**Verslag huishoudelijke elektrische installatie op laagspanning en zeer lage spanning****Algemeen:**

Referentie: 010-20260428-03	Datum controle: 28/04/2026
Keurder: 010

Eigenaar: Onbekend	EAN-code: Onbekend
Adres installatie: Sint-Lambertusstraat 17, 2560 - Kessel	Nummer teller(s): 41726760-92
Distributienetbeheerder installatie: Fluvius	
Datum uitvoering installatie:	<input checked="" type="checkbox"/> Vóór 01/10/1981 <input type="checkbox"/> Tussen 01/10/1981 en 01/06/2020 <input type="checkbox"/> Vanaf 01/06/2020
Type:	<input checked="" type="checkbox"/> Wooneenheid <input type="checkbox"/> Niet-huishoudelijk <input type="checkbox"/> PV <input type="checkbox"/> Batterij <input type="checkbox"/> Laadpaal

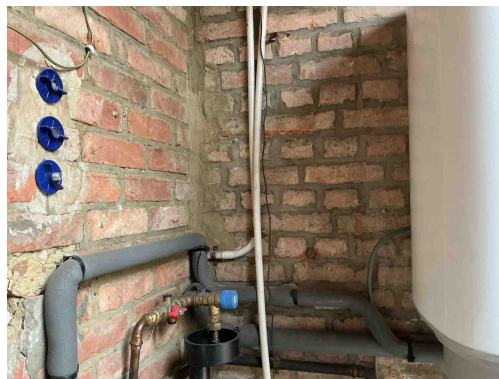
S01 - Het ééndraadsschema ontbreekt (Boek 1: 3.1.2.1).
Opmerking: Algemeen

S06 - De situatieplannen ontbreken (Boek 1: 3.1.2.1).
Opmerking: Algemeen

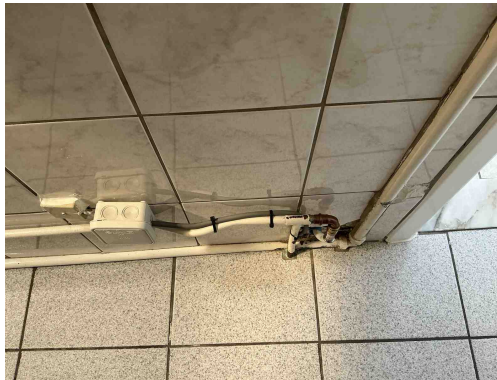
C24 - De afstand tussen de elektrische leiding(en) en niet elektrische leiding(en) is onvoldoende (Boek 1: 5.2.8).
Opmerking: Oa berging en zolder

C13 - Onvoldoende bevestiging van de leiding(en) (Boek 1: 5.2.9.5).
Opmerking: Oa zolder

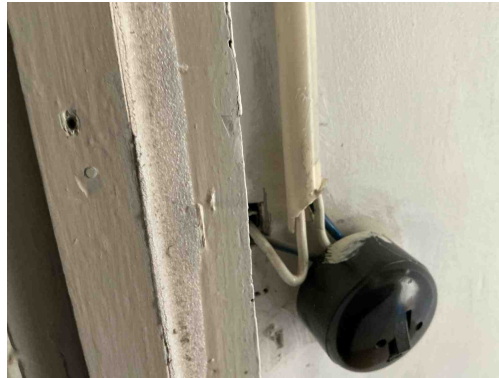
C21 - Het gebruik van geleiders van het type VOB, zonder bijkomende afscherming is niet toegestaan (Boek 1: 5.2.9.6).
Opmerking: Hall , garage , slaapkamer,...

T13 - Opbouwcontactdozen en/of -schakelaars zonder achterplaatje mogen niet rechtstreeks op een brandbare ondergrond bevestigd worden (Boek 1: 4.3.3.5).
Opmerking: Algemeen de woning

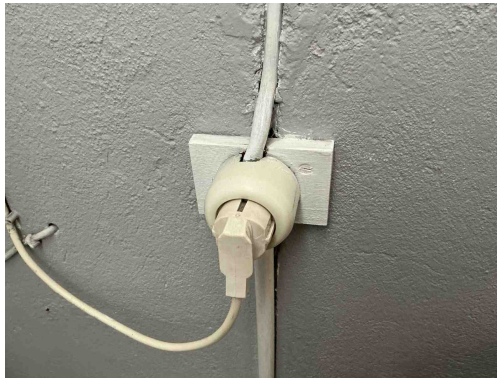
C21 - Het gebruik van geleiders van het type VOB, zonder bijkomende afscherming is niet toegestaan (Boek 1: 5.2.9.6).
Opmerking: Hall , garage , slaapkamer,...

T13 - Opbouwcontactdozen en/of -schakelaars zonder achterplaatje mogen niet rechtstreeks op een brandbare ondergrond bevestigd worden (Boek 1: 4.3.3.5).
Opmerking: Algemeen de woning

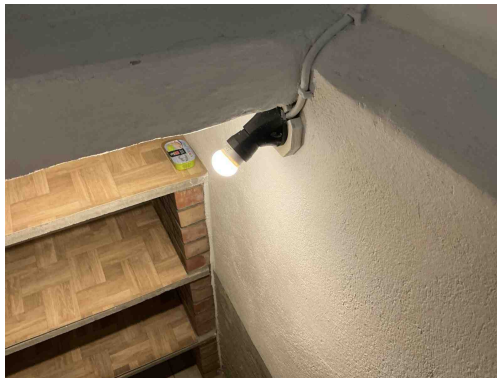
T13 - Opbouwcontactdozen en/of -schakelaars zonder achterplaatje mogen niet rechtstreeks op een brandbare ondergrond bevestigd worden (Boek 1: 4.3.3.5).
Opmerking: Algemeen de woning

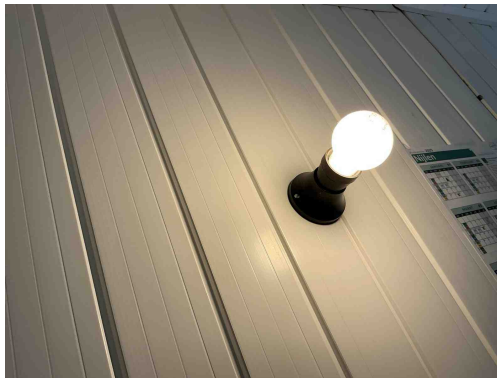
T13 - Opbouwcontactdozen en/of -schakelaars zonder achterplaatje mogen niet rechtstreeks op een brandbare ondergrond bevestigd worden (Boek 1: 4.3.3.5).

Opmerking: Algemeen de woning

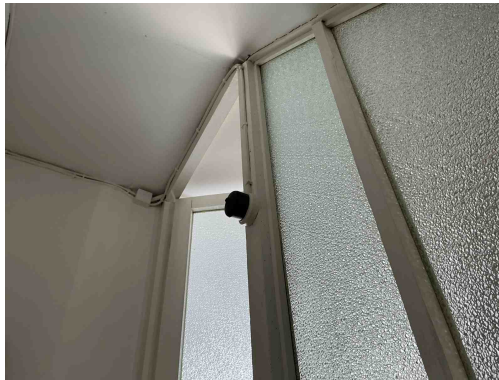
T13 - Opbouwcontactdozen en/of -schakelaars zonder achterplaatje mogen niet rechtstreeks op een brandbare ondergrond bevestigd worden (Boek 1: 4.3.3.5).

Opmerking: Algemeen de woning

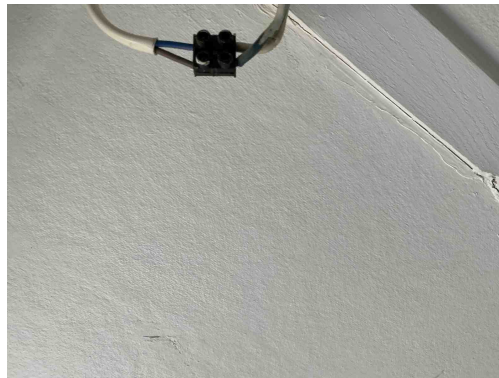
T13 - Opbouwcontactdozen en/of -schakelaars zonder achterplaatje mogen niet rechtstreeks op een brandbare ondergrond bevestigd worden (Boek 1: 4.3.3.5).

Opmerking: Algemeen de woning

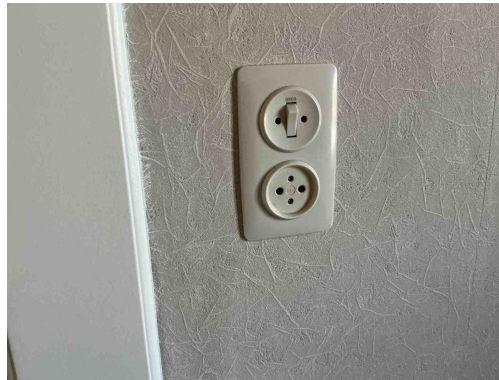
C26 - De verbindingen zijn niet gebeurd in borden, in aftakdozen, aan de klemmen van contactdozen, schakelaars of in de verlichtingstoestellen (Boek 1: 5.2.6.1).

Opmerking: Oa slaapkamer

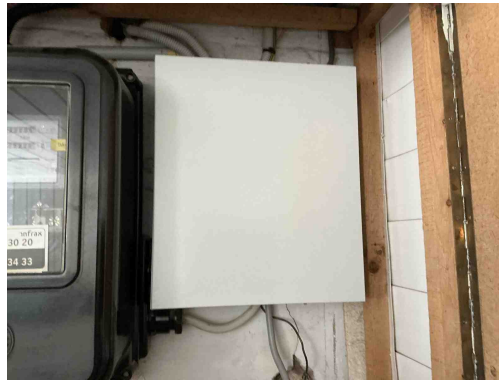
T11 - De contactdozen waarvan de toegekende stroomsterkte maximaal 16A en de toegekende spanning maximaal 250V bedraagt en niet bedoeld zijn voor de voeding van een of meerdere verbruikstoestellen voor een specifiek doel en niet geplaatst zijn in of op schakel- en verdeelborden, beschikken niet of IPXX-D (incl. gemeenschappelijke delen residentieel geheel) (Boek 1: 4.2.2.3/5.3.5.2).

Opmerking: Oa zolder , living , garage ,....

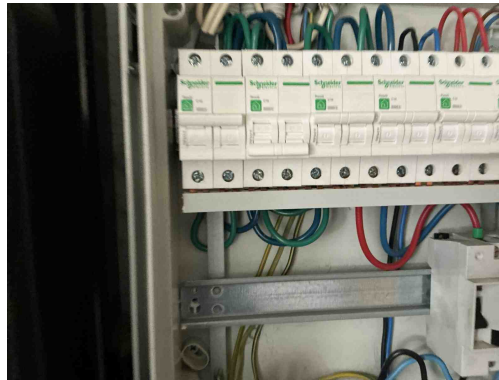
T21 - Het elektrisch materieel is niet geplaatst volgens de voorschriften van de fabrikant/ regels van goed vakmanschap . (Boek 1: 1.4.1.3)
Opmerking: Oa bord 1 vijzen van de ophanging niet afgedekt

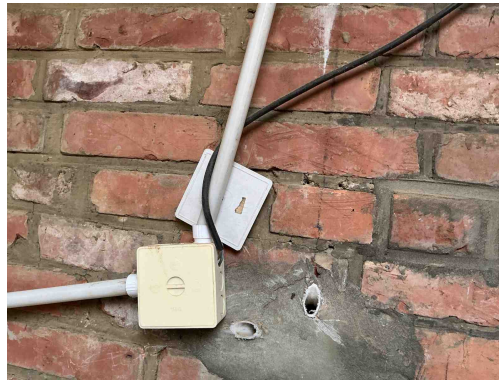
I01 - De waarde van de isolatieweerstand per kring dient tenminste 0,50 Mohm (1000 x Utest) te zijn (Boek 1: 6.4.5.1).
Opmerking: Oa kring B

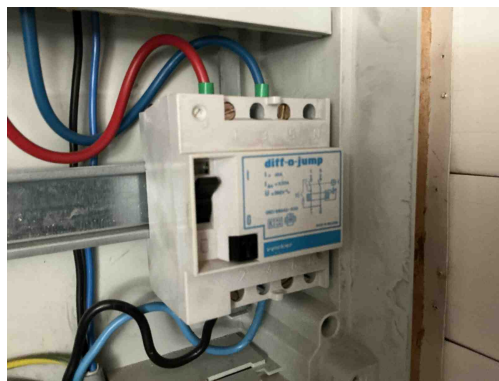
B16 - De interne soepele geleiders zijn niet aan beide uiteinden voorzien van samenknijpende hulzen of evenwaardig (Boek 1: 5.3.5.5).

Opmerking: Oa zolder

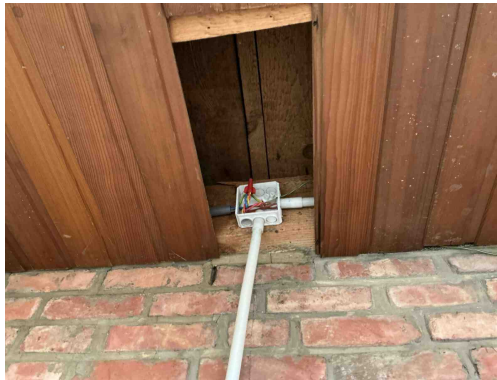
D24 - De differentieelstroombeschermingsinrichtingen die worden geplaatst in huishoudelijke installaties dienen tenminste van het type A te zijn (Boek 1: 5.3.5.3).

Opmerking: Oa bord 1

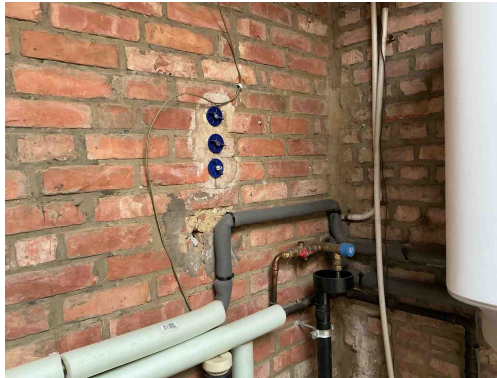
C30 - De deksels van de aftakdoos/aftakdozen ontbreken (Boek 1: 4.2.2.1, 5.2.6.1).
Opmerking: Oa zolder

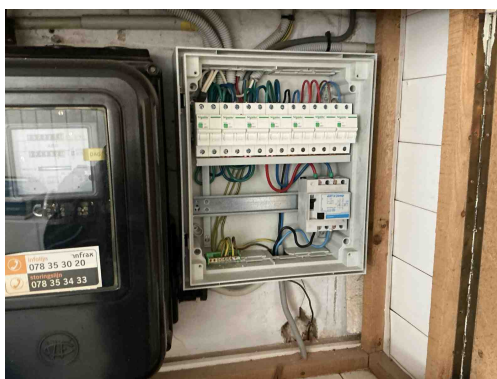
C13 - Onvoldoende bevestiging van de leiding(en) (Boek 1: 5.2.9.5).
Opmerking: Oa zolder
